Kiruna Nya Badhus - Reklamation av fel i projektering avseende VS, ventilation och styr samt skadeståndskrav

We Group AB återkommer enligt följande i ovan rubricerat ärende.

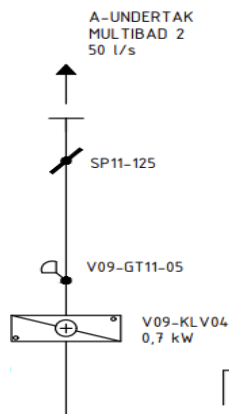
Ventilation av volym ovan undertak

Påståendet om lågt ventilationsflöde är felaktigt och bestrids.

Det framgår inte av Kommunens reklamation vad Kommunen menar med "...lågt ventilationsflöde...". Exempelvis saknas information om vilket flöde Kommunen anser att utrymmet har och vilket flöde Kommunen menar att utrymmet ska ha.

Ventilationsflödet i installationsutrymmen ovan undertak är dimensionerat enligt Boverkets byggregler (BBR) och följer branschpraxis. Kontroll av klimatet i installationsutrymme sker automatiserat via givare. Givarna mäter omgivande temperatur och informationen vidarebefordras till styrenheter som i sin tur skickar signaler till exempelvis ventiler i ventilationsanläggningen som öppnas eller stängas beroende på behov av justering av klimatet. Nedan urklipp från bygghandlingen V-57-8-0209, som visar Ventilation Funktionsschema LA09, ger en översiktssbild över hur anläggningens ventilation är projekterad för Multibad 2, rum 2078.

Luften i installationsutrymmet ovan undertak överskrider inte 50 procent i relativ luftfuktighet vilket kan jämföras med bassängutrymmet där relativ luftfuktighet uppgår till 55 procent. Luften som tillförs i installationsutrymmen har en lägre relativ luftfuktighet än den luft som finns i bassängutrymmen. Det är alltså ett felaktigt påstående att den relativa luftfuktigheten är ”mycket högt”. Den torrare luften som tillförs i installationsutrymmena skapar ytterligare fuktskydd utöver byggnadens trycksatta undertak som också är en del av byggnadens fuktskydd.

Installationsutrymmena ovan undertak har även övertryck mot angränsande rum, vilket resulterar i läckage av varm och torr luft från installationsutrymmet mot angränsande rum, exempelvis simhallsutrymmet. Övertrycket i installationsutrymmet utgör en del av kondensskyddet och innebär att det inte föreligger någon risk för högt lokalt fuktinnehåll i installationsutrymmet samt motverkar risk för skador och sönderfall av installationerna.
